## **Determinazione n. 642 del 06/05/2026**

**OGGETTO: DITTA PONTE ALTO MINERARIA S.R.L. – PROGETTO RELATIVO A VARIANTE IN AMPLIAMENTO DELLA CAVA IN LOC. PONTE ALTO SULLA BASE DEI QUANTITATIVI ASSEGNATI AL POLO ESTRATTIVO COI001 DALLA VARIANTE PARZIALE AL PPAE PEAE DELLA PROVINCIA DI PESARO E URBINO APPROVATA CON DEL. C.P. N.34/2022 SITO IN LOC. PONTE ALTO NEL COMUNE DI CAGLI - PROCEDURA DI VERIFICA DI ASSOGGETTABILITA' A V.I.A. DI CUI ALL'ART.4 L.R. N.11/2019 E ART.19 D.LGS. N.152/06 SS.MM.**

**Ditta Ponte Alto Mineraria s.r.l. - RELAZIONE ISTRUTTORIA relativa al progetto di Variante in ampliamento della Cava in loc. Ponte Alto sulla base dei quantitativi assegnati al Polo Estrattivo COI001 dalla Variante Parziale al PPAE e PEAPE della Provincia di Pesaro e Urbino approvata con Del. C.P. n. 34/2022 in Comune di CAGLI loc. Ponte Alto – Procedura di Verifica di assoggettabilità a VIA ai sensi dell'art.4 L.R. n.11/2019 e art.19 D.Lgs. n.152/06 ss.mm. –**

Elaborato: C\_5\_Planimetria\_fase\_2\_delle\_escavazioni

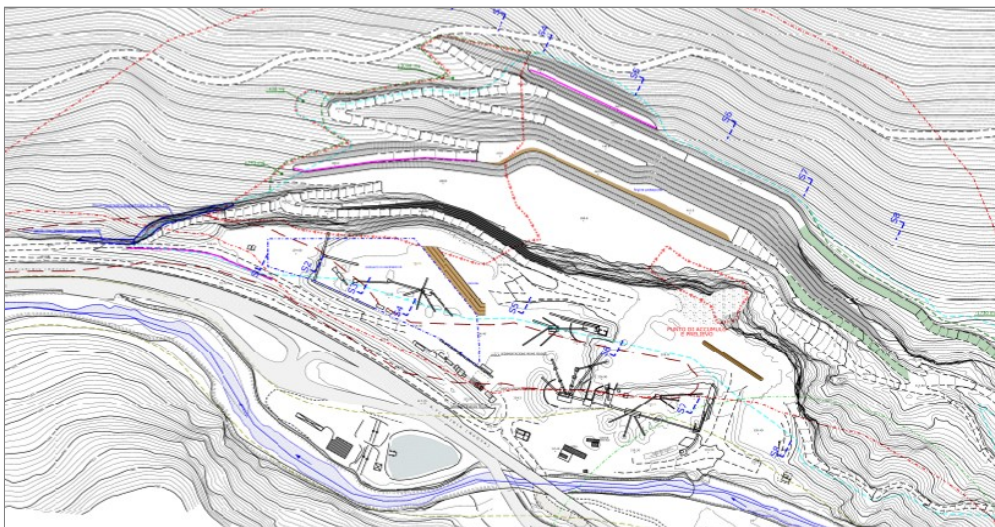
Con la presente variante si estenderà la rete paramassi, già presente in corrispondenza del gradone di quota 490 m, anche sulla parte Nord del gradone come parte degli interventi di messa in sicurezza della porzione di versante da ripерimetrare ai sensi del PAI.
